Objet : Analyse de la compatibilité du projet de révision allégée du PLU du Mesnil-Aubry avec le SAGE Croult-Enghien-Vieille Mer
N/REF : D_2024_12_3784

Le projet de révision allégée porte uniquement sur une modification du zonage de la zone agricole au droit de l'exploitation actuelle et future de Val'Pôle de Véolia, passant de la zone Ab à la zone Aa.

Carte des enveloppes de probabilité de présence de zone humide

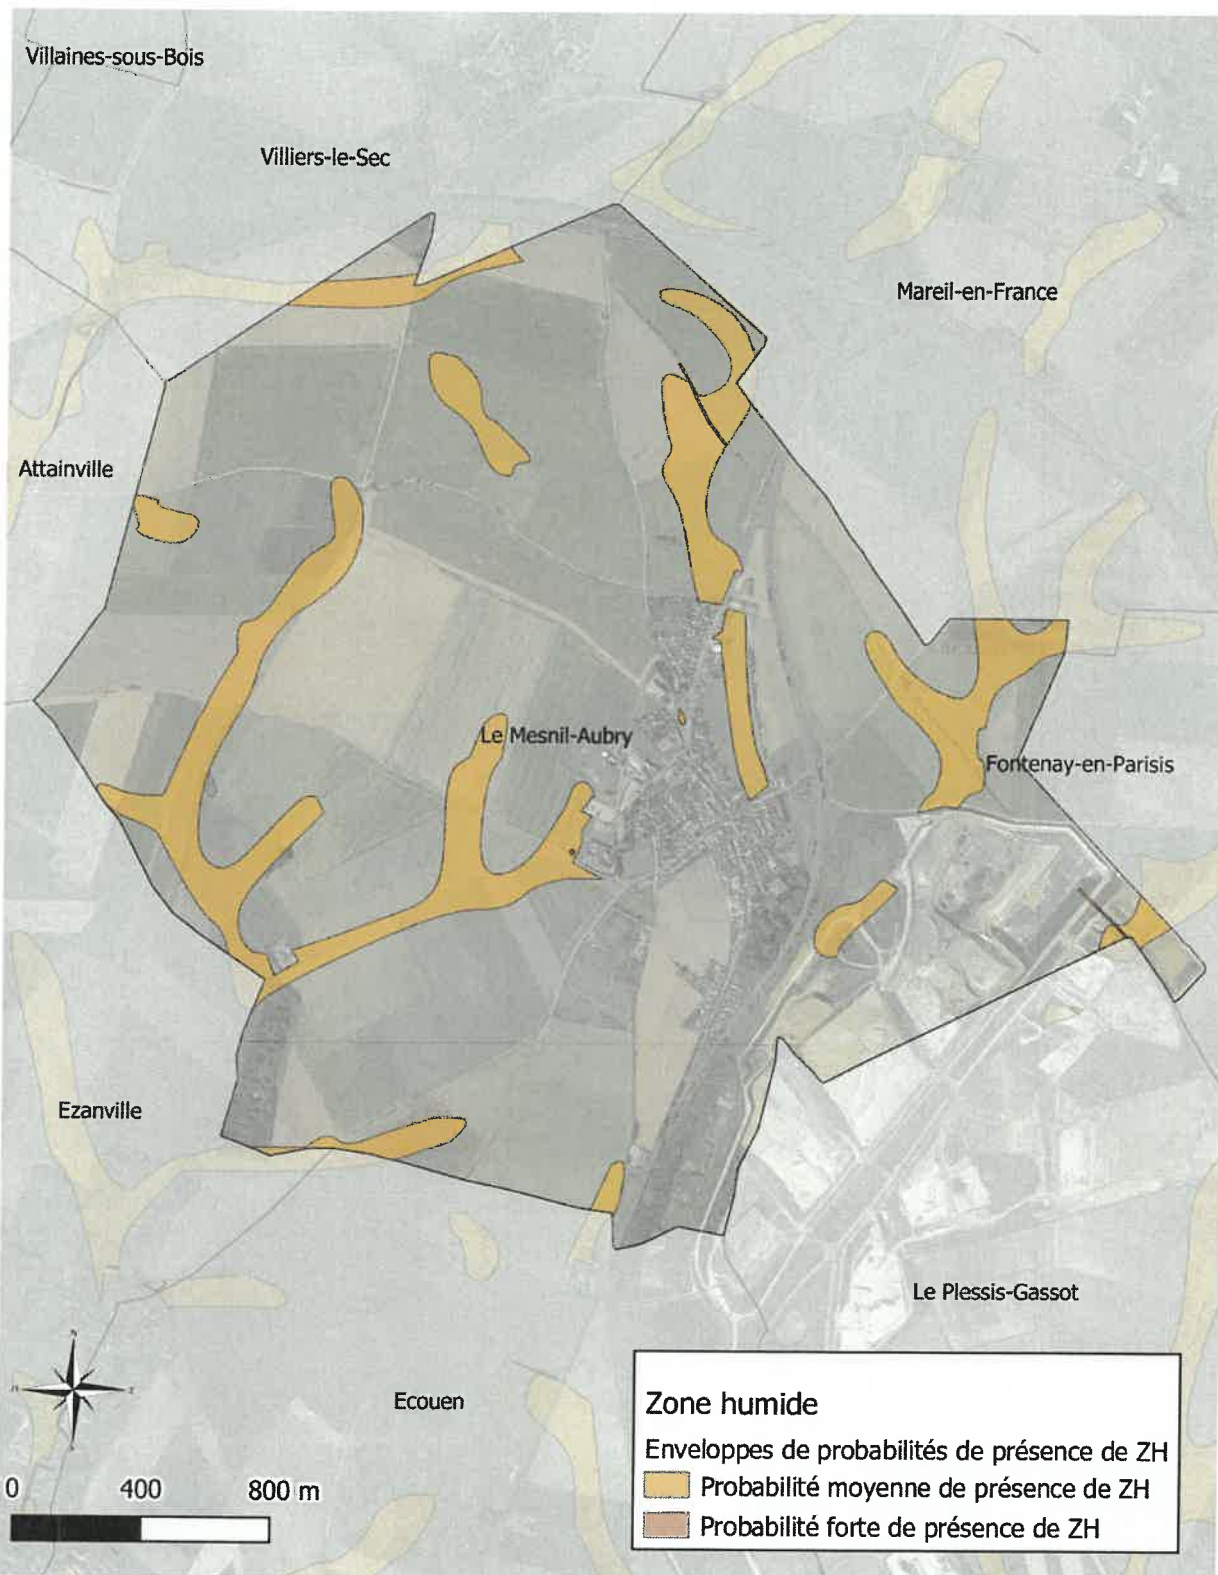
Toutefois, une enveloppe de moyenne probabilité de présence de zone humide est située au droit des parcelles concernées par la présente révision allégée. Or, le SAGE demande que tout projet situé au sein des enveloppes de probabilité de présence identifiées par le SAGE, vérifie le caractère humide des sols en amont de tout aménagement et prenne les dispositions qui s'imposent en cas d'identification de zones humides. Il convient donc de faire figurer ces enveloppes, dont vous trouverez la carte jointe à ce courrier, sur le plan de zonage et de modifier le règlement concerné pour imposer la vérification du caractère humide des sols en amont de tout projet.

Ces éléments nous conduisent à émettre sur le projet de révision allégée du PLU du Mesnil-Aubry, un **avis favorable sous réserve** de prendre en compte les enveloppes de probabilité de présence de zone humide.

Vulnérabilité intrinsèque de l'aire d'alimentation du captage d'Ezanville

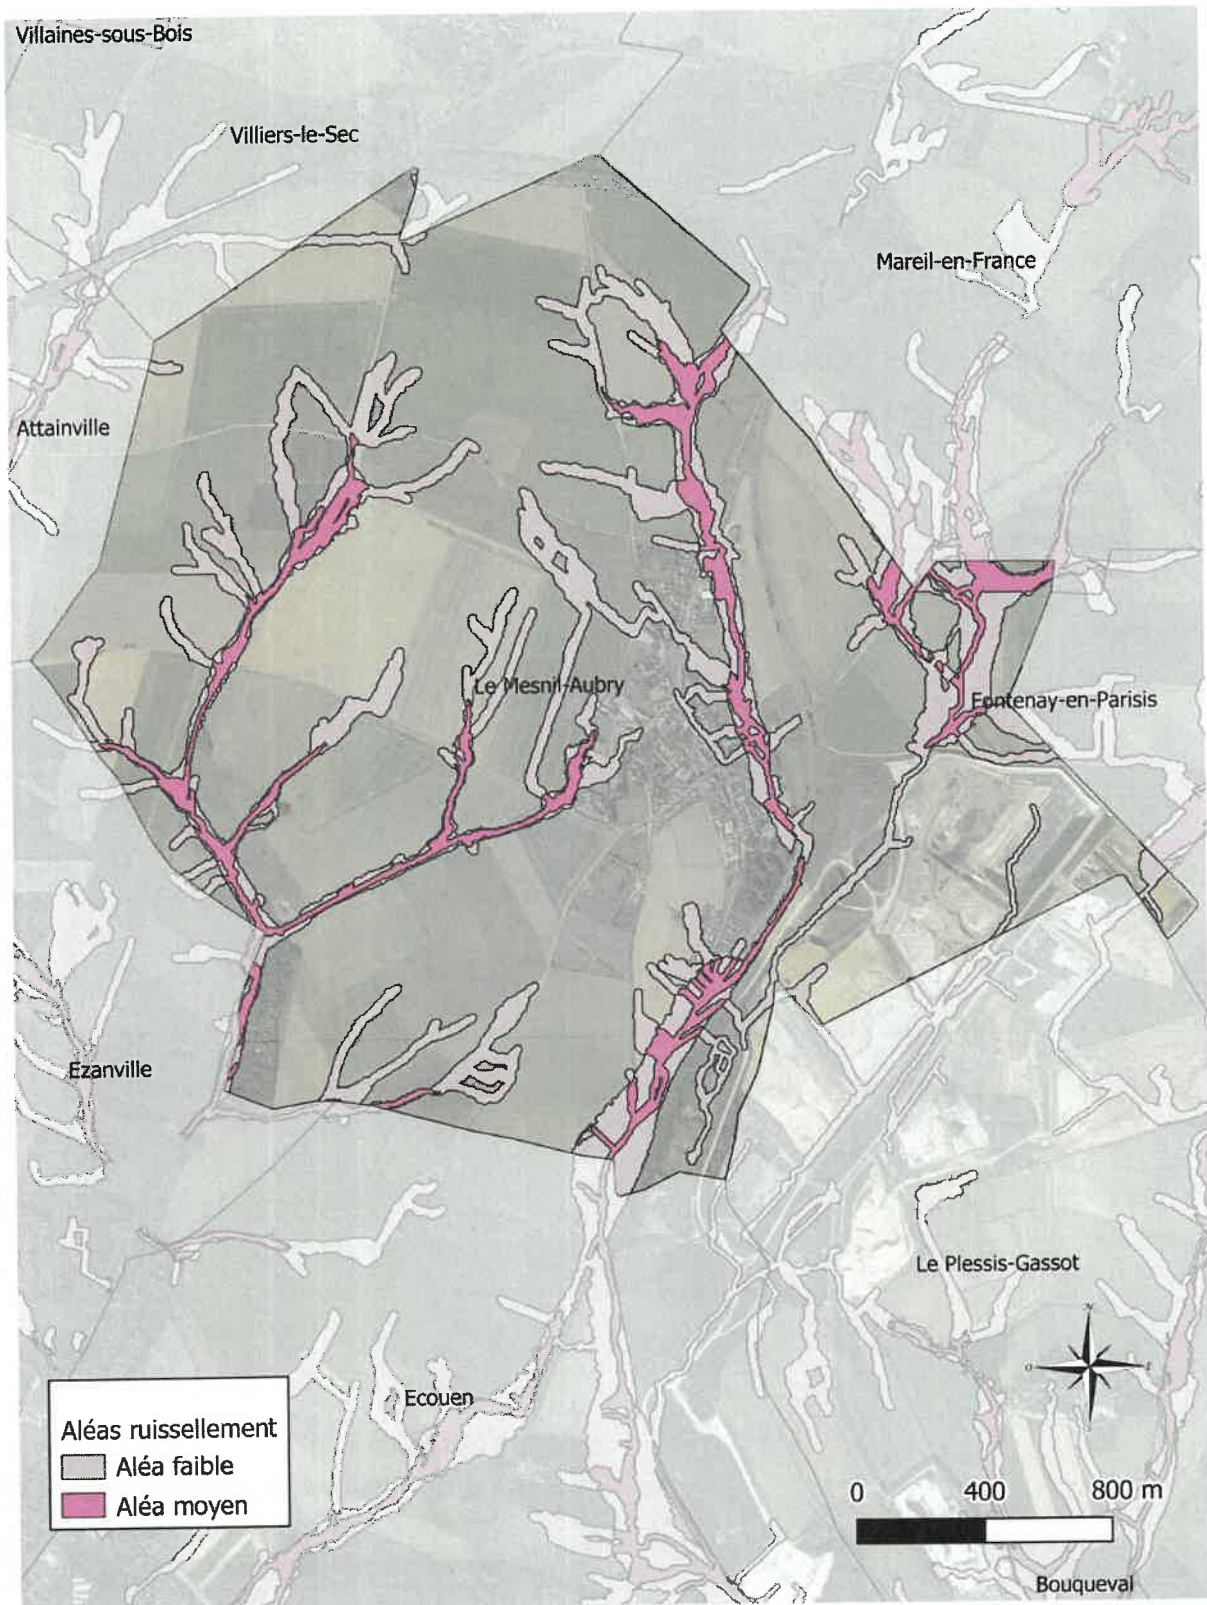
Enfin, le secteur soumis à la présente révision allégée est inclus dans l'aire d'alimentation du captage d'Ezanville avec une vulnérabilité intrinsèque évoluant de moyenne à forte (cf. carte jointe). Il convient donc d'actualiser l'état initial de l'environnement avec ces données.
